Stadt Zülpich, Sachlicher Teilflächennutzungsplan Windenergie

Frühzeitige Beteiligung der Behörden und sonstiger Träger öffentlicher Belange gem. § 4 (1) BauGB

4.2 Anlage

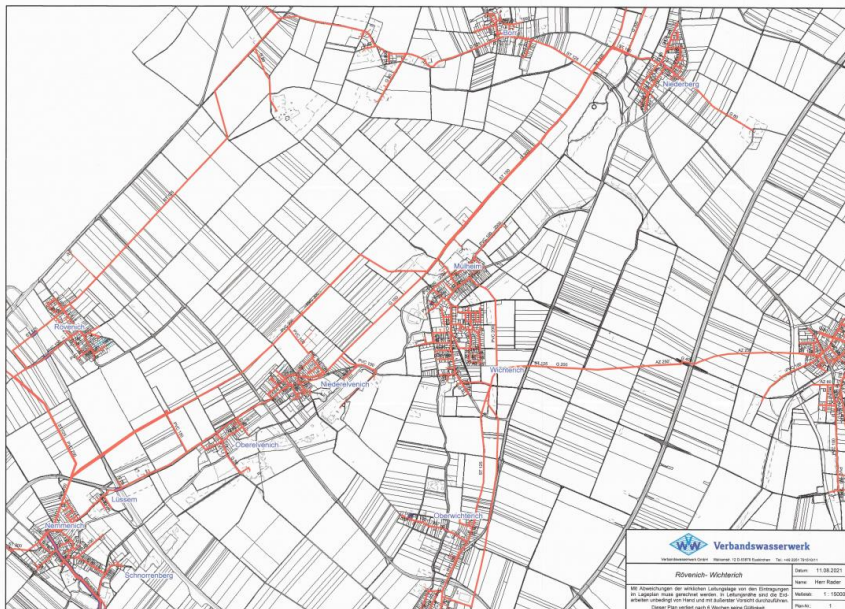
4 Verbandswasserwerk Euskirchen		
4.1 mit Schreiben vom 23.08.2021		
Zu dem Teilflächennutzungsplan teilen wir Ihnen mit, dass unsererseits keine grundsätzlichen Bedenken hiergegen bestehen, sofern auf den vorgesehenen Bau- oder Stellflächen für Kräne ect. hiervon weder Transport- noch Versorgungsleitungen der Verbandswasserwerk GmbH betroffen sind und bitten um entsprechende Hinweise insbesondere an die beteiligten Unternehmen. Sollten allerdings Flächen in Betracht kommen, auf denen sich entsprechende Leitungen wie hier unsere Transportleitungen, befinden und diese müssten umgelegt werden, so gehen die jeweiligen Kosten zu Lasten des Maßnahmenträgers. Wir bitten darum, den Investor hinzuweisen auf die Problematik der Sicherungen, und Umverlegungen der bestehenden Leitungen und die einhergehenden Kosten für den Maßnahmenträger. Wir bitten daher um die genaue Positionsangabe der Windräder und Baustelleneinrichtungen	Die Hinweise werden zur Kenntnis genommen. Es bestehen keine grundsätzlichen Bedenken gegen die Planung. Da auf Ebene des Flächennutzungsplans die Standorte der Windenergieanlagen sowie weitere Parameter nicht abschließend bestimmt werden können, können eventuelle Einschränkungen bzw. Beeinträchtigungen erst auf der nachgelagerten Ebene ermittelt werden.	1. Der Ausschuss empfiehlt dem Rat der Stadt Zülpich, die Stellungnahme wie im Abwägungsvorschlag formuliert abzuwägen. 2. Der Rat der Stadt Zülpich beschließt, die Stellungnahme wie im Abwägungsvorschlag formuliert abzuwägen.

Die Anlage wird zur Kenntnis genommen.

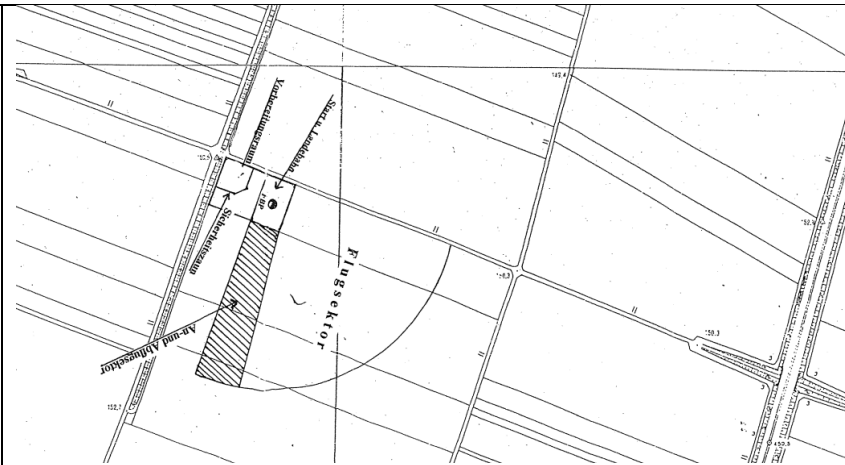
Der Flugplatz in Wichterich hat eine Aufstiegserlaubnis aus dem Jahr 2008 (Ergänzung 2012). Flugplatz und Flugsektor liegen hier beide in der geplanten Zone 6, der Flugsektor liegt teilweise in der bereits heute bestehenden Konzentrationszone.

Eine Beurteilung der Vereinbarkeit von Windenergieanlagen und Modellflug ist erst anhand der konkreten Positionen und Anlagendetails der geplanten Windenergieanlagen möglich. Windenergieanlagen werden hierbei als zentrale Anlagen der Energiegewinnung gemäß § 21h Abs. 3 LuftVO behandelt. Abweichung von dem Mindestabstand zum Flugsektor sind möglich, falls notwendig. Ebenso ist eine Anpassung des Flugsektors möglich. Die erforderliche Detailabstimmung ist im Rahmen der Flächennutzungsplanung nicht möglich und wird daher auf das Genehmigungsverfahren nach dem BImSchG abgeschichtet.

In die Begründung wurde ein Hinweis auf den Sachverhalt aufgenommen.
